PROGETTISTA 	COMMESSA NR/14327/R-L10	CODICE TECNICO
	LOCALITA' REGIONE SARDEGNA	RE-SIA-007	
	PROGETTO / IMPIANTO METANIZZAZIONE SARDEGNA TRATTO SUD DN 650 (26") / DN 400 (16") – DP 75 bar	Pag. 1 di 113	Rev. 0

METANIZZAZIONE SARDEGNA Tratto Sud

Studio di impatto ambientale

APPROFONDIMENTI TEMATICI RELATIVI ALLA RICHIESTA MATTM DEL 02.05.2018
E
OTTIMIZZAZIONI PROGETTUALI

Fig. 1.1/B: Met. Cagliari – Palmas Arborea DN 650 (26''): Interferenza con area a pascolo percorsa dal fuoco nel 2016 nel comune di Villacidro

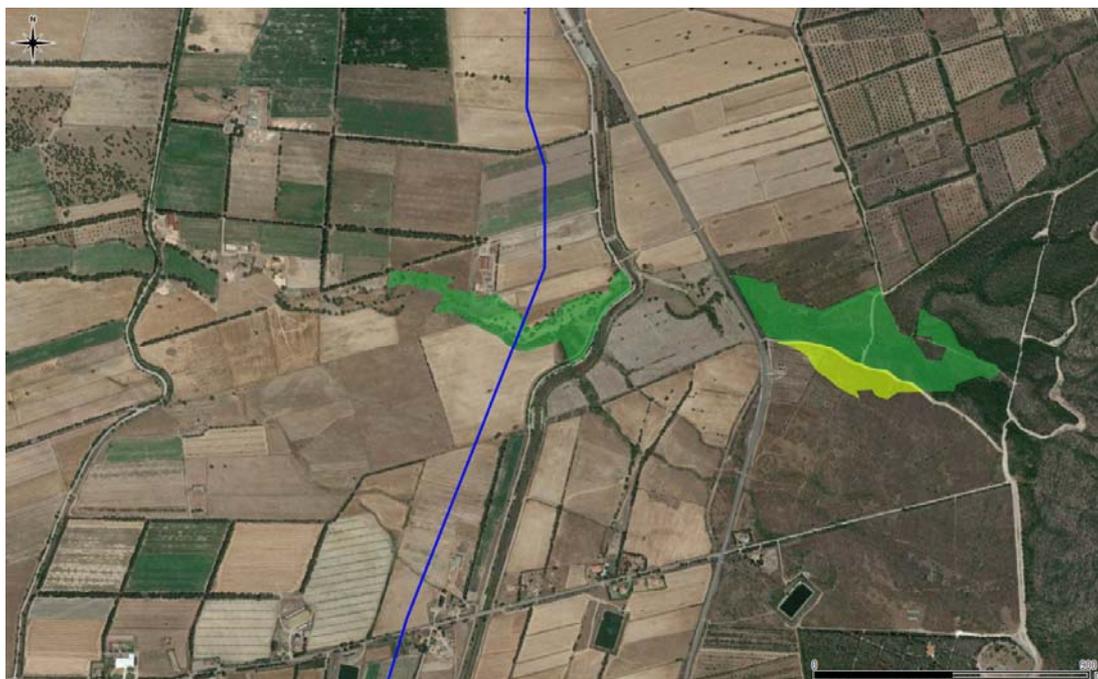
“In relazione alle interferenze con le aree boscate, vincolate ope legis ai sensi del D.Lgs. 42/2004, si chiede una rielaborazione della cartografia prodotta, tenendo conto del disposto normativo di cui alla L.R. 8 del 27/04/2016. A tale proposito si richiama quanto segnalato dai tre Servizi ispettorato ripartimentale del Corpo Forestale e di Vigilanza Ambientale (CFVA) territorialmente competenti, nei pareri allegati, anche in relazione

alle interferenze delle opere con sugherete (tutelate ai sensi della L.R. 4/94), aree sottoposte a vincolo idrogeologico, aree soggette a usi civici e aree percorse da incendi”.

Con riferimento a quanto dettato dall’art. 10 della Legge n. 353 del 21/11/2000 (“Legge-quadro in materia di incendi boschivi”) in merito ai divieti e alle limitazioni previste nelle aree percorse da fuoco (vedi tab. 1.1/A), le interferenze ritenute significative ai fini della realizzazione dell’opera riguardo le percorrenze delle nuove condotte nelle aree individuate come bosco e pascolo.

Dette interferenze si registrano lungo i tracciati delle condotte in corrispondenza di alcuni limitati tratti di percorrenza (vedi tab. 1.1.4/B e fig. 1.1/A÷1.1/F).

La realizzazione dell'opera risulta compatibile con quanto disposto dalla normativa, in ragione del fatto che la messa in opera delle condotte non comporta alcuna trasformazione dell'uso del suolo e che in corrispondenza dei tratti sopra individuati, il progetto non prevede la realizzazione di alcuna infrastruttura fuori terra (impianto e/o punto di intercettazione di linea).

Per quanto attiene le limitazioni previste dal Piano Regionale di prevenzione incendi, la messa in opera delle condotte in detti tratti sarà attuata in stretta osservanza alle disposizioni sia temporali (periodi di elevato pericolo di incendio boschivo), sia in materia di utilizzo all'aperto di strumenti e attrezzature che possono provocare scintille (saldatrici, tagliatrici, mole smeriglio, etc.) richiedendo le eventuali autorizzazioni ai competenti organismi regionali e prevedendo la preventiva realizzazione della fascia di isolamento delle aree di cantiere.
